## Poignée à dépression en inox défectueuse, avec ou sans position de transport

**Types :** Tous les appareils avec poignée à dépression

Fig 1

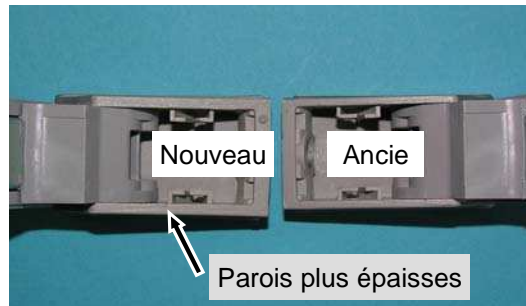
- Des nouvelles parties de la poignée ont été modifiées:
- Parois plus épaisses (**Fig. 1**)
- Nouvelle vis de serrage (torx 20)
- Diamètre de trou de vis réduit (**Fig. 2**)

**Solution:** Utiliser le nouveau kit.

**Les deux parties de poignée fournies dans le kit de réparation doivent toujours être posées lors du remplacement!**

Fig 3

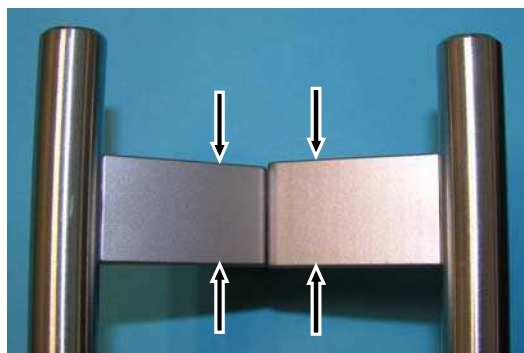
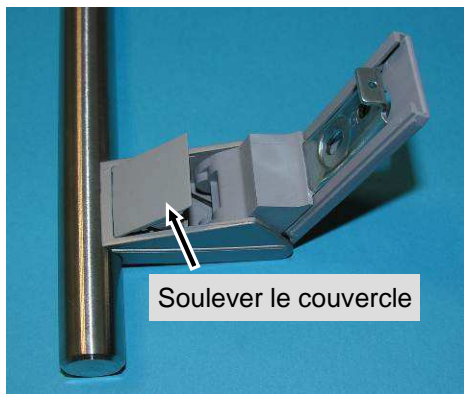
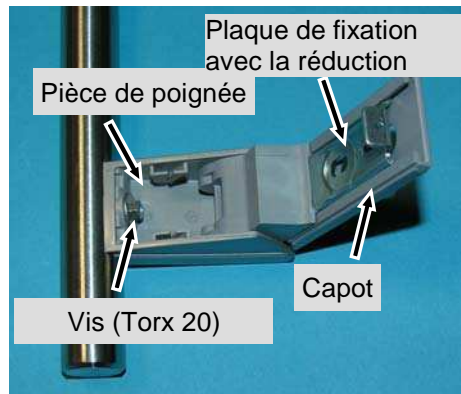
**Note:** Sur les appareils SBS, en changeant le kit sur un appareil et pas sur l'autre un décalage se produira entre les deux poignées (Fig 3), comme les parties de poignée ont des hauteurs différentes

**Fig.4**

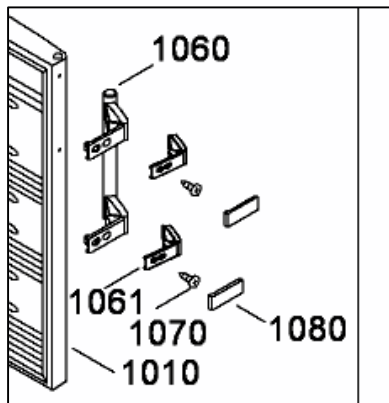
- Voir **Fig. 4** et **Fig. 5** pour une description des parties individuelles.
- Utiliser le nouveau cache (Fig 4) fourni avec le kit!  
(Le cache doit être impérativement monté pour ne pas avoir d'angles)
- Exemple de produit avec SwingDesign, voir **Fig. 7**.
- Exemple de produit avec SwingDesign avec bord biseau, voir **Fig. 8**.
